Mission régionale d'autorité environnementale

Avis délibéré

sur le projet d'implantation d'une centrale photovoltaïque au sol

sur la commune de Saint-Vincent-Sterlanges (85)

Plan de masse des aménagements du projet photovoltaïque (source étude d'impact)

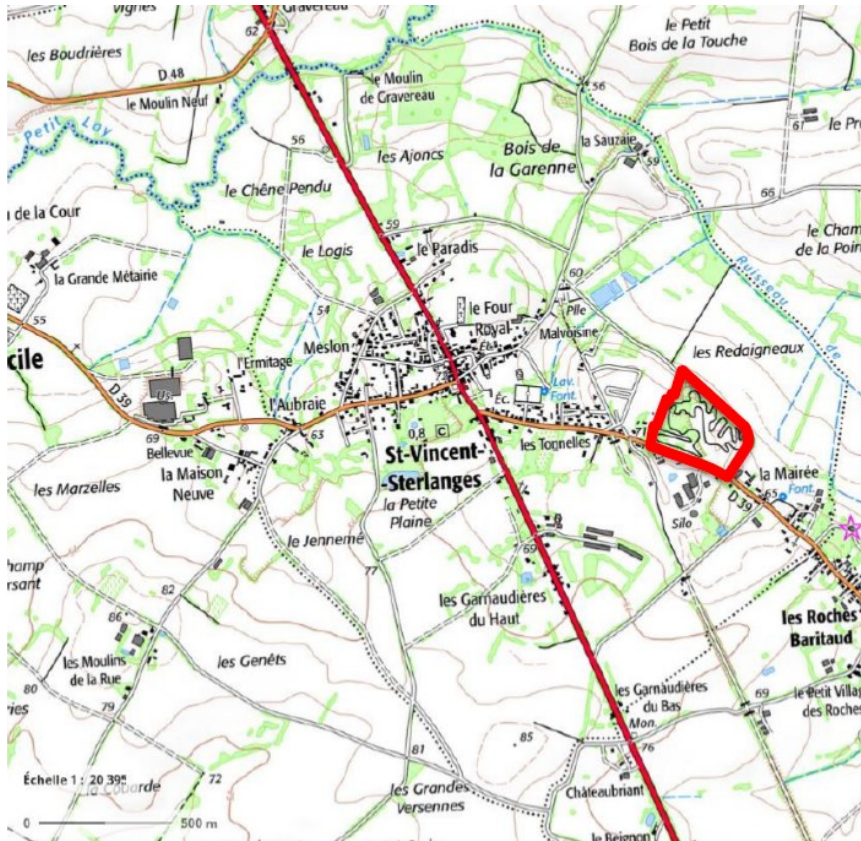
Le projet de centrale solaire vise l'exploitation de cet espace pour un nouvel usage. Il s'étendra sur une superficie de 7,3 hectares clôturés pour 2,6 hectares de surface de panneaux photovoltaïques (projection au sol des modules). Il consiste en l'implantation de 11 508 panneaux de type monocristallin, dont la puissance nominale est de 570 Wc, disposés en tables modulaires fixes composées de 14 ou 28 modules, d'inclinaison de 30° avec une orientation sud. Ces tables auront une longueur d'environ 8 ou 16 m pour 4 m de largeur. Leur hauteur maximale sera de 3,49 m pour une hauteur minimale de 1,20 m par rapport au sol naturel. Les résultats de l'étude géotechnique, à réaliser, orienteront le choix du type d'ancrage au sol des tables qui devraient être majoritairement sur pieux battus. Elles seront espacées d'environ 2,5 m afin d'éviter les effets d'ombre.
